**Avis délibéré de la mission régionale d'autorité  
environnementale de Bretagne sur le projet de  
centrale photovoltaïque au sol sur la commune  
du Folgoët (29)**

n° MRAe : 2022-010116

Plan masse du projet de centrale solaire

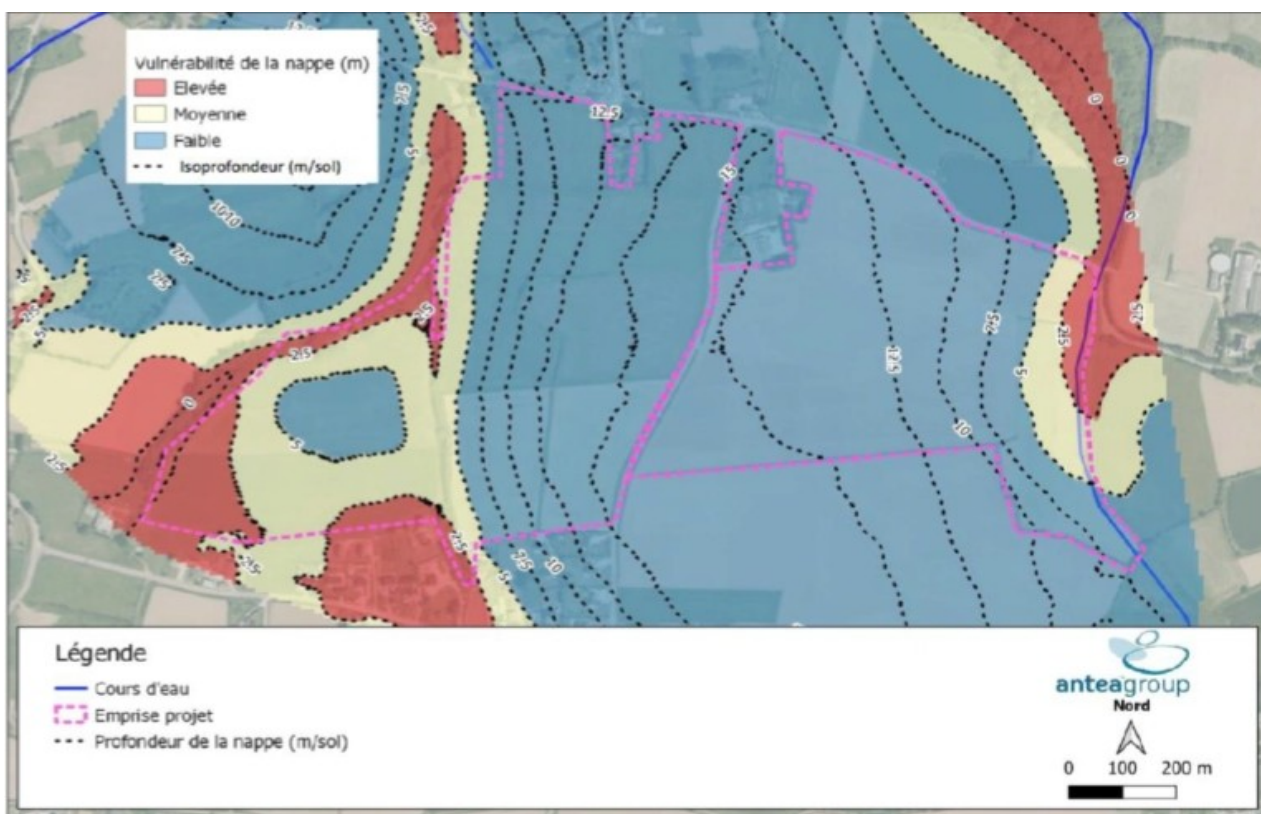
*L'Ae recommande de renforcer le dispositif de suivi en précisant les mesures que le pétitionnaire compte mettre en œuvre en cas de constat d'incidences sur la biodiversité et de nuisances aux riverains (en phase chantier et exploitation).*

Niveau de vulnérabilité de la nappe d'eau souterraine (source dossier)

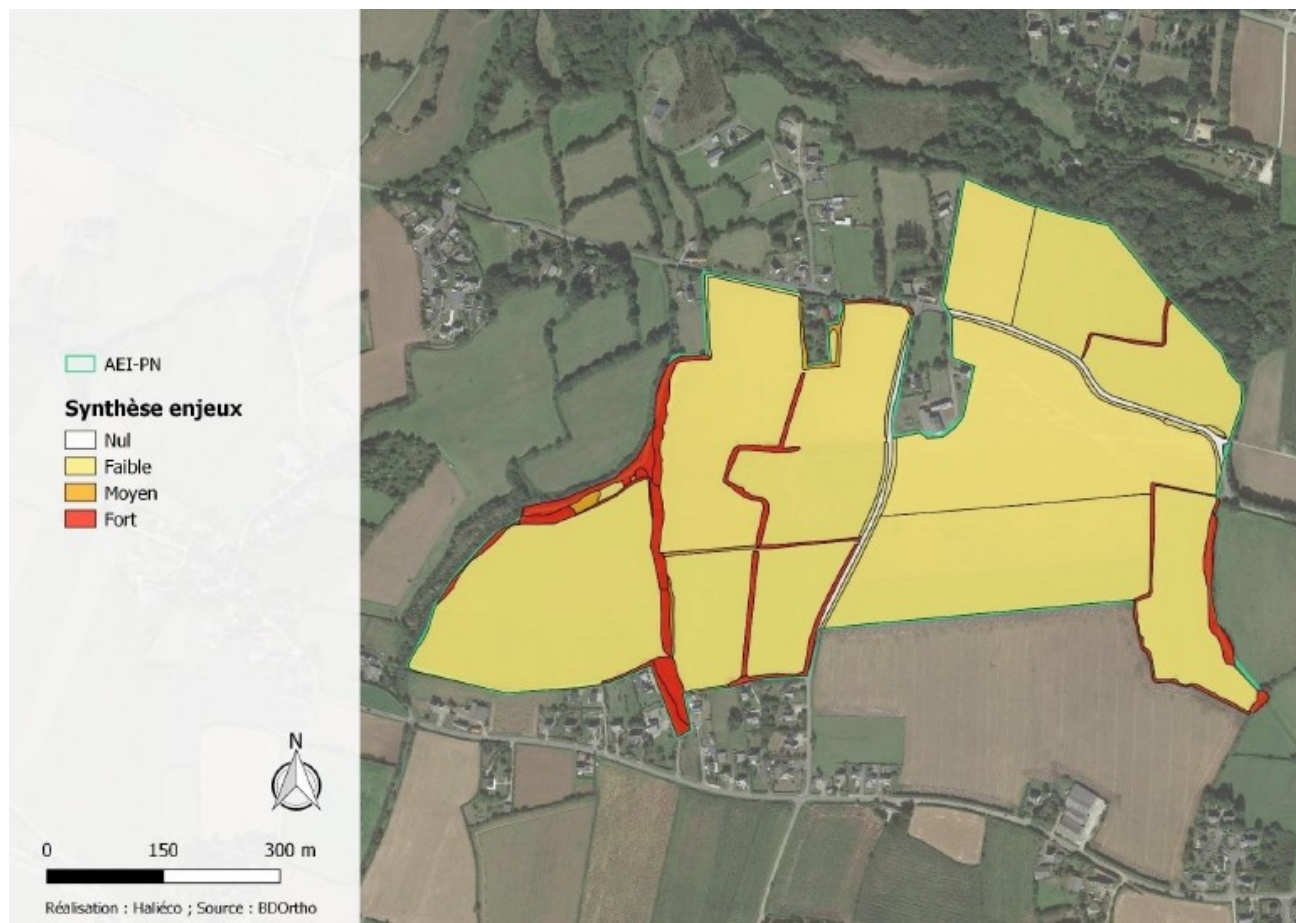
Le niveau de vulnérabilité de la nappe a été pris en compte par le porteur de projet qui a limité ses possibilités d'implantation de panneaux photovoltaïques. Dans les zones de vulnérabilités forte, aucun aménagement n'est retenu.

**L'hydrogéologue recommande dans son étude d'interdire le stockage des hydrocarbures et des engins dans le périmètre de protection rapprochée. Cette préconisation n'a pas été reprise parmi les mesures de réduction que le porteur de projet s'engage à suivre. Par ailleurs, l'étude préconise également une cimentation rapide (dans les 24 h) pour les décaissements à l'aplomb des postes électriques.** Le porteur de projet indique que les fondations des structures portant les panneaux solaires seront faites préférentiellement en pieux battus (pieux préfabriqués), mais n'écarte pas la possibilité de réalisation de pieux en béton par injection, pour laquelle il existe un risque d'infiltration de ciment. Un suivi fin des quantités utilisées doit permettre de limiter ce risque. La mesure R1.1d prévoit le rebouchage des piézomètres utilisés pour l'étude, et leur protection en cas de maintien sur site.

**L'Ae recommande d'intégrer à la liste des mesures d'évitement et de réduction l'interdiction de stockage d'hydrocarbure et d'engins dans le périmètre de protection rapprochée.**

Enjeu biodiversité dans la zone d'implantation du projet (source : dossier)

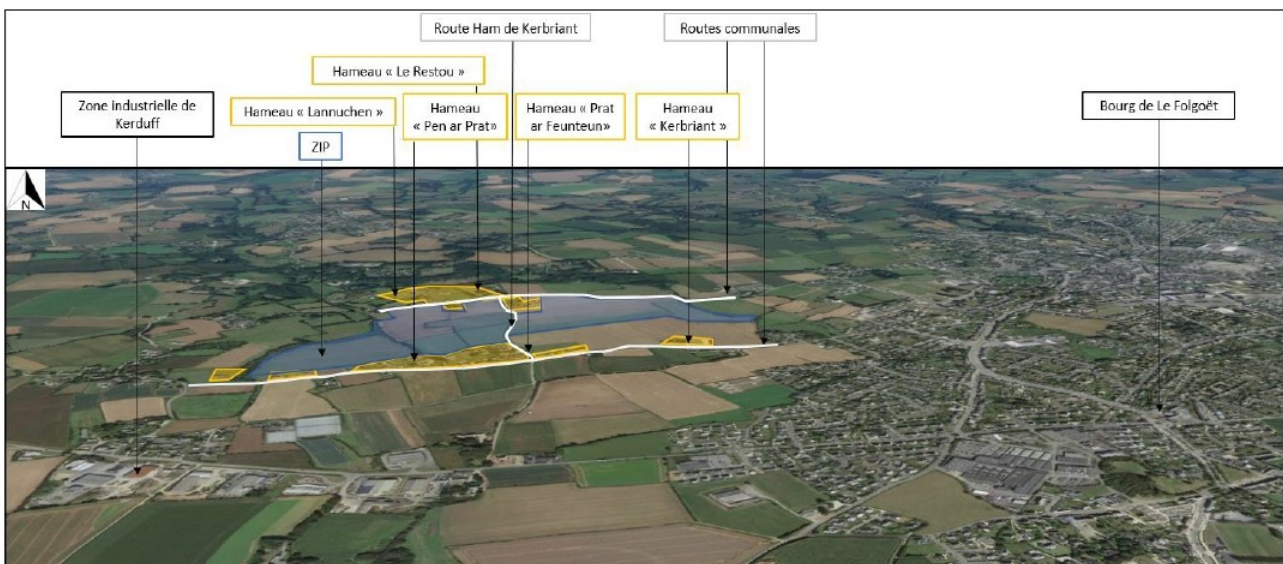
Les discussions concernant la trame verte et bleue ne sont pas conclusives quant à la présence d'éventuels corridors écologiques, et les aspects liés aux fonctionnalités de ces corridors ne sont pas traités. Compte-tenu de la présence de cours d'eau et de bois au nord du site, l'existence de connexions écologiques au sein de la zone d'implantation du projet est possible.

***L'Ae recommande de renforcer l'analyse des fonctionnalités écologiques potentielles de la zone vis-à-vis de la trame verte et bleue locale et de prévoir des mesures appropriées si la trame verte et bleue est affectée par la réalisation du projet.***

La quasi-totalité des haies existantes sera conservée (24 m de haies supprimés), et 1 115 m de haies seront plantés pour réduire la visibilité de la centrale, ce qui aura un effet potentiellement bénéfique pour la biodiversité. Le projet évite les zones humides, et plus généralement toutes les « zones à enjeux environnementaux et paysagers majeurs » (zones en rouge dans la carte ci-dessus).
